GmbH & Co. KG	<b>Technische Mitteilung</b>	Dokumentnummer: <b>A31-10-018</b>
	<i>Service Bulletin</i>	Änd.-Index: 01.a Seite: 1 (von 6)

Projektnummer: 10-253 / Seitensteuerung: Änderung der Seilverbindung in der Leitwerksröhre.

Motorsegler der Baureihe STEMME S10 / LBA-Kennblatt Nr. 846;  
 Werknummern 10-03 bis 10-58 (darüber bereits ab Werk berücksichtigt).

Abb. 1

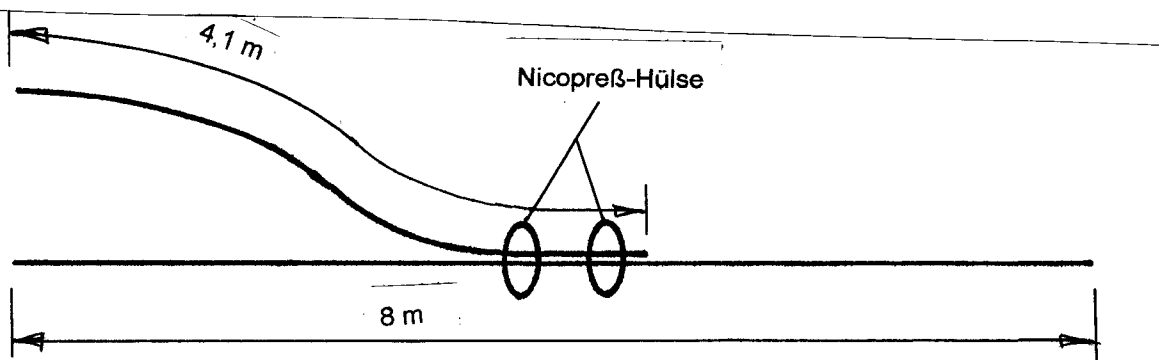
Die Verbindungsstelle im Steuerseil sowie beide Spanschlösser entfallen künftig. Sämtliche Steuerseile werden entfernt und entsprechend der nachfolgenden Beschreibung durch neue ersetzt.

Die Zusammenführung der vom linken und vom rechten Pedalsatz kommenden Seile erfolgt durch Aufklemmen der rechten Seile auf die vom Pedal bis zum Seitenruder durchgehenden linken Seile mittels jeweils zweier Nicopreß-Seilklemmen.

Die Seile werden entsprechend Abb. 1 zunächst ohne Kauschen vorgefertigt. Dabei ist zwischen den Klemmhülsen ein Abstand von mindestens 15 mm einzuhalten, jede Hülse ist mit drei Pressungen zu klemmen, wovon die erste Pressung innen (an dem der jeweils anderen Hülse zugewandten Ende), die zweite in der Mitte und die dritte außen erfolgt.

Anschließend zunächst das hintere Ende durch das am zweiten Ringspant beginnende Seilführungsrohr bis nach hinten schieben, mit einer Seilkausche versehen und am Seitenruder anschließen. Die Klemmstelle zwischen den Ringspanten muß so positioniert sein, daß ausreichender Abstand der Seilklemmen zu den Führungsrohren bei vollen Ruderausschlägen gewährleistet ist.

Fig. 1

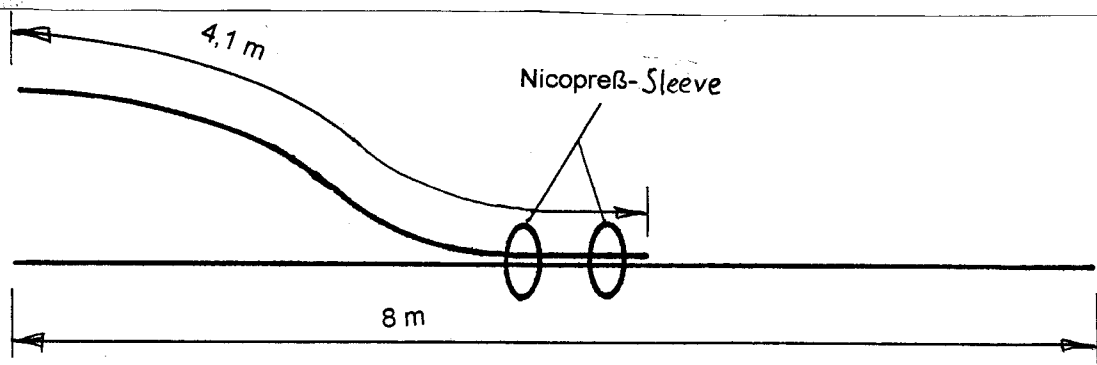
The control cable connection as well as both turnbuckles will be omitted in the future. All control cables will be removed and replaced by new ones in accordance with the following description.

The cables coming from the left and from the right hand pedal block are united by connecting the right hand cables to the left hand cables, the latter going straight through from the pedal to the rudder, by means of two Nico-press sleeves each.

The cables are prepared according to figure 1 first without cable eye stiffeners. Keep a distance of at least 15 mm ( $> \frac{1}{2}$  in.) between the Nicopress sleeves. Each sleeve is to be pressed three times, first on the inner end (the one next to the other sleeve), then in the center and finally on the outer end.

Afterwards slide the rear end through the cable guide tube, which starts at the second ring frame, to the back, attach a cable eye stiffener and connect the cable to the rudder. The clamp point between the ring frames must be located so that sufficient distance of the sleeves to the guide tubes is ensured with the rudder fully deflected.
